**植込型補助人工心臓にかかる
有害事象判定結果等について
(2012年12月版)**

J-MACS 有害事象判定委員会

図 5-5 : 断線した経皮ケーブル内の導線

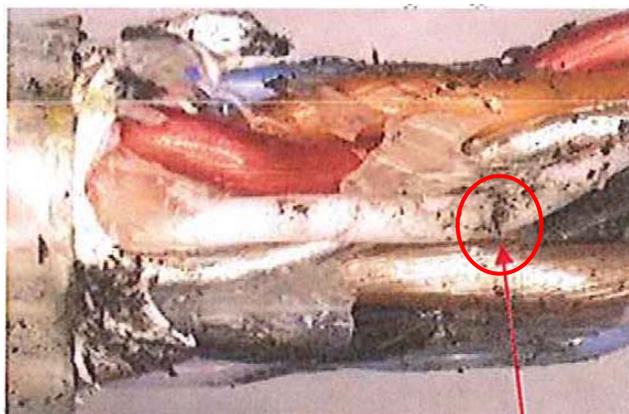
当該事象については、まず治験又は臨床研究の継続症例における3件(3症例)の発生が、テルモ社より報告された。当該3症例は、動圧モードへ移行後にコントローラを交換するも、再度、動圧モードへ移行するなどしたため、DuraHeartへのポンプ交換が実施された。摘出された血液ポンプを分析した結果、経皮ケーブル内にあるインペラの浮上位置を確認するためのセンサ用導線の断線3件(うち、1件はその疑い)により、動圧モードへ移行したことが判明した(図5-5)。

動圧モードに移行した場合、流量は保持されるものの、インペラの浮上位置が低下するために溶血のリスクが高くなる可能性が考えられた。対処としては、ポンプ交換を行うことであるが、国内の症例において、同一患者で当該事象が2件発生した事例もあり、同一患者に複数回のポンプ交換術を実施しなければならない場合、手術による合併症などのリスクがさらに高くなることが推察された。

また、当該装置の経皮ケーブルは、モータ電流用、電磁石用、浮上位置センサ用の導線15本で構成されており、これまでに発生した14件については、浮上位置センサ用もしくは電磁石用の導線断線の可能性であることから、動圧モードへ移行し、一定の流量は保たれるものの、モータ電流用の導線が断線した場合にはポンプ停止となり、死亡等の重大な有害事象につながる可能性があると考えられた。

当該事象は、断線件数の増加傾向や断線までの期間を考慮すると、当該装置の設計や製造に起因している可能性が推察されることから、「判定Ⅱ」とした。

また、今後も新たな断線症例が早期に発生すると考えられ、モータ電流用の導線が断線する可能性も否定できないことから、補助継続中の患者の十分な観察等の必要性を含め、植込み施設に対し最新の発生状況について情報提供を行うと共に、当該事象の原因究明及び経皮ケーブルの構造や耐久性などの改善が必要と考え、当面の間、当該装置の新たな臨床使用を一時停止することが望ましいとの結論に第4回の委員会（2011年12月16日開催）において至り、当委員会終了後、直ちにJ-MACS運営委員会及び業務委員会に対し、この結果を報告した（別添5-3）。

当該事象の発生傾向を確認した結果、2009年後半から当該事象の増加傾向が認められており、当時の経皮ケーブルの製造に問題があったと考えられた。また、原因究明の結果、断線は金属疲労によるものであり、浮上位置センサ用の導線に多く発生し、断線箇所は経皮ケーブルのポンプ根元部（40mm以内）に

集中していることが判明した。当該事象発生の原因については、①経皮ケーブル内の導線を固定するためのポッティング剤（エポキシ樹脂）の過充填（製造工程上の問題）、②体内での心拍動などによる繰返し応力による、経皮ケーブルへの負荷とのことであり、②については、経皮ケーブルのポンプ根元部を屈曲させた状態で植込んだ場合に故障率が高いとのことであった。

この調査結果より、テルモ社では、原因①については既に生産工程の改善を実施し、原因②については、体内での心拍動等による繰返し応力を想定した屈曲試験系を構築の上、試験を行った結果から、経皮ケーブルのストレインリリーフの形状変更を今後実施するとのことである。

図 5-6 : コントローラ側経皮ケーブル

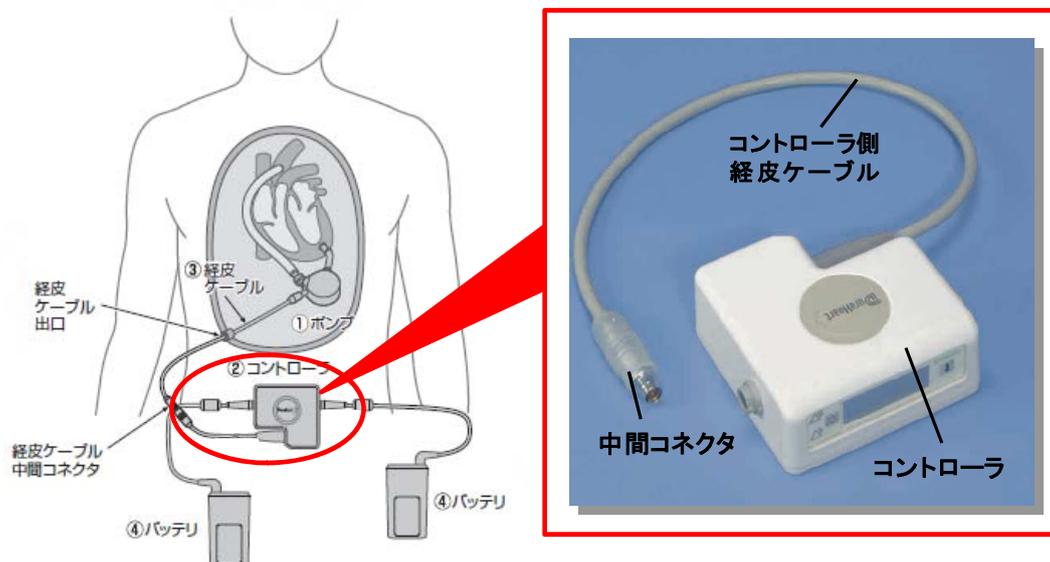
当該事象については、1 件目の発生時に使用されていたコントローラ（コントローラ側の経皮ケーブルを含む 図 5-6 参照）の分析結果から、コントローラ側の経皮ケーブルは、導線の断線やショートは認められず、また、コントローラに記録されたログより、中間コネクタより血液ポンプ側の経皮ケーブルについても、導線の断線やショートの徴候は認めらなかったことから、血液ポンプ内においてインペラの浮上位置が一時的に不安定な状態となり浮上エラーが発生し、動圧モードへ移行したものと推察された。

当該事象はインペラの浮上位置が不安定になったために発生したものと推察され、当該装置の磁気浮上方式に関連した事象であることから、「判定Ⅱ」とし

図 5-8 : クールシールユニットの構造

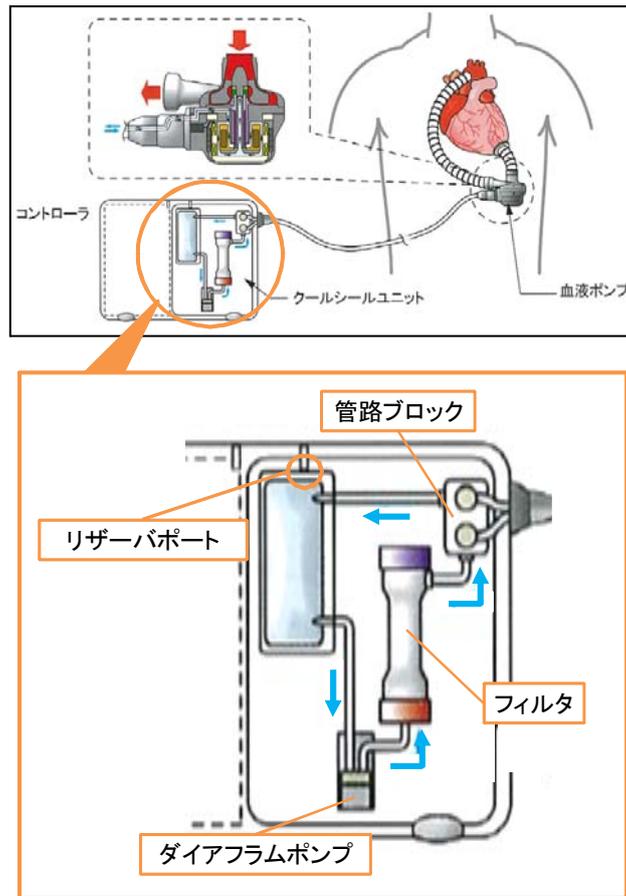
当該事象については 11 件 (10 症例) の評価判定を実施しており、クールシールユニット内のフィルタ (図 5-8 参照) 入口側の圧力 (FPin 圧) が上昇し、予定外にクールシールユニットの交換が必要となったものである。クールシールユニットの定期交換は 3 ヶ月毎であるが、11 件全て 3 ヶ月以内に発生したものであった。

フィルタを分析した結果、フィルタには血漿成分中のたんぱく質、脂質が確認されており、血液中の血漿成分が血液ポンプの摺動部分からクールシール液流路側にしみ込み、フィルタが目詰まりしたために FPin 圧が上昇したとのものであった。クールシールユニットの使用期間である 3 カ月以内に発生した原因について、サンメディカル技術研究所社によると、初期の膜間差圧 (FPin 圧 - FPout 圧) が大きい中空糸では血漿成分を補足しやすく、フィルタの早期目詰ま

当該事象は、クールシール液にしみ込んだたんぱく質等を補足するというフィルタ本来の機能を果たしているが、クールシールユニットの定期交換を3ヶ月毎と設定していることから、予定外にクールシールユニットの交換が必要となった当該事象を装置の不具合として取扱うこととし、「判定Ⅱ」とした。

当該事象については1件(1症例)の評価判定を実施しており、コントローラからE-42アラームが発生し、クールシールユニット内のダイアフラムポンプ(図5-8参照)上部のカバーを止めているネジ部から水漏れしていることが確認され、クールシールユニットが交換されたものである。

当該事象については1件(1症例)の評価判定を実施しており、クールシールユニット内の管路ブロック(図5-8参照)から水漏れが確認され、クールシールユニットが交換されたものである。

当該事象は、管路ブロックの製造工程が原因と推察されていることから、「判定Ⅱ」とし、事務局を通じ、サンメディカル技術研究所社に対し、樹脂による接着工程そのものを見直すことができないのか指摘を行った。(第6回有害事象判定委員会 2012年7月24日)

りとなっていたとのことであり、クールシールユニットのフィルタとして適切な膜間差圧となるよう、現在、対策を検討しているとのことである。

当該事象の発生を受け、サンメディカル技術研究所社では、製造工程におけるダイアフラムポンプの駆動検査時に、ネジ部からの水漏れがないことを全数検査する対策を実施したとのことである。

当該事象の発生を受け、サンメディカル技術研究所社では、残留応力を低減させるため、これまでの溶着作業後に、溶着部を電気ゴテにより再度溶かし、緩やかに冷やす作業を追加する対策を実施したとのことである。

これに対して、サンメディカル技術研究所社より、現行のクールシールユニットにおいて、管路ブロックを樹脂による溶着なしで製造することは困難であるが、次世代コントローラのクールシールユニットについては、同一構造の管路ブロックを使用しない設計とするとの回答があった。

図 5-9：リザーバポートと採液ポートの位置

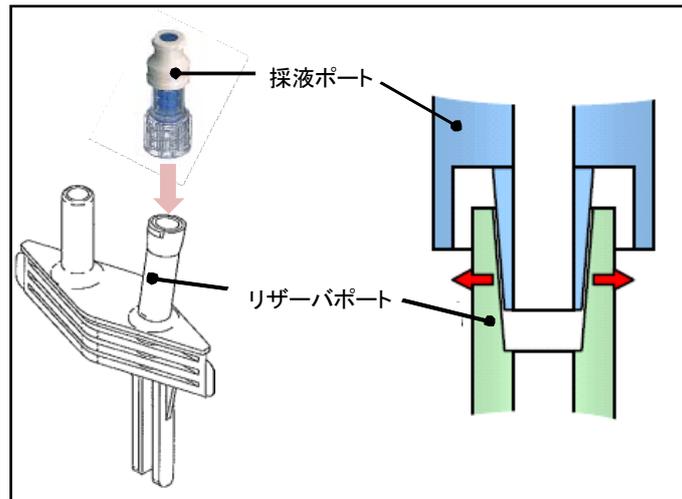
当該クールシールユニットを分析した結果、リザーバポートに亀裂が生じたために水漏れが発生したことが判明した。リザーバポートは、クールシール液を貯留するリザーバと採液ポートを接続する部品であり、リザーバポートの内側に採液ポートが挿入されるが、内側に挿入された採液ポートから外側のリザーバポートに向けて継続的に力がかかったことで亀裂が生じたものと推察されている(図5-9)。

当該事象は、リザーバポートと採液ポートの組立に起因した不具合と推察されていることから、「判定Ⅱ」とした。

当該事象の発生を受け、サンメディカル技術研究所社では、採液ポートとリザーバポートの間に接着剤を塗布する対策を実施したとのことである。

図 5-10 : 溶着が剥離したバッテリーコネクタ L 字部

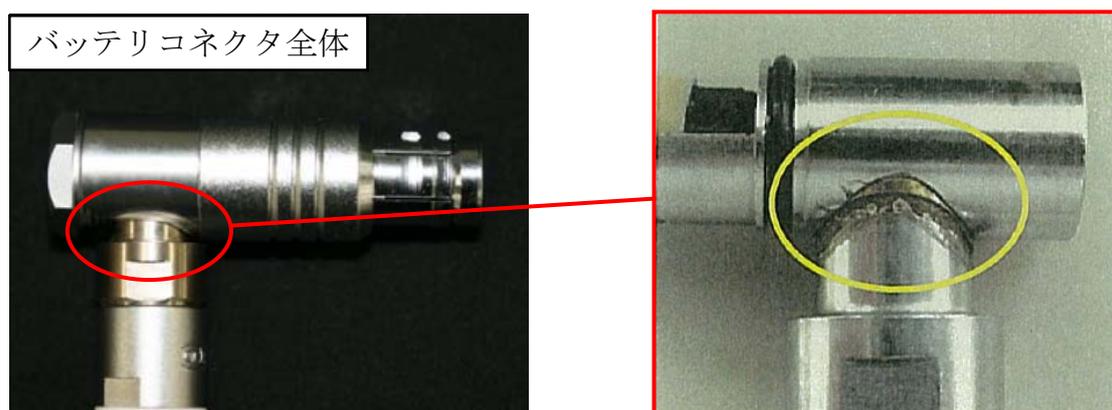
当該装置のバッテリーのコネクタ L 字部は溶着接合されているが、当該事象が発生したバッテリーを分析した結果、L 字部に繰返し負荷がかかることで徐々に疲労破壊が進み、接合部の剥離に至ったものと推察された。

当該事象発生までのバッテリー使用期間が、日常操作での繰返し負荷による破損としては早期に発生していることから、「判定Ⅱ」とした。

当該事象の発生を受け、サンメディカル技術研究所社では、バッテリーコネクタの L 字部の接合方法を溶着から組み込みに変更し、繰返しの負荷に対して破損し難い構造とする対策を実施し、新たに供給を開始したとのことである。

図5-11：コネクタのロック機構部

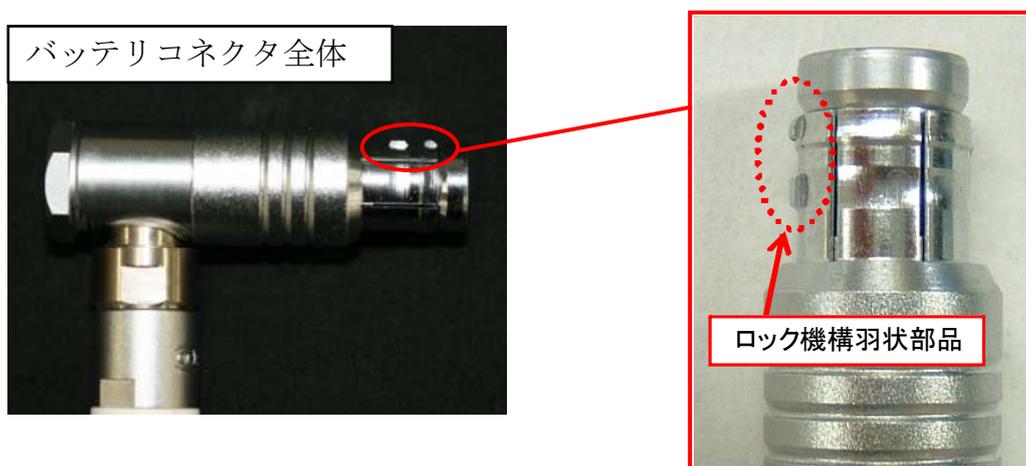
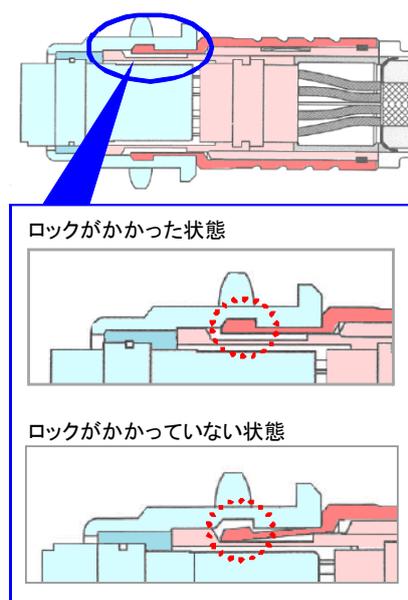
当該装置のバッテリーのロック機構は、バッテリーコネクタ表面にある羽根状の部品がコントローラ側のバッテリー接続部に引っかかることでロックがかかる機構となっている(図5-11)。分析の結果、ロック機構の羽根状の部品が、バッテリーの抜き差しにより変形したために、ロックがかからなくなったものと推察された(図5-12)。

当該事象は、着脱試験において耐久性が確認されていた使用期間よりも早期に発生していることから、「判定Ⅱ」とした。

バッテリーの抜き差しについては、2年間の使用を想定した繰返し着脱試験を実施し、耐久性に問題がないことを確認していたとのことであるが、当該事象の発生を受け、サンメディカル技術研究所社では、ロック機構部品を円筒状の部品で覆うことで、バッテリーの抜き差しの際にロック機構部品が変形しないよう対策を実施し、新たに供給を開始したとのことである。
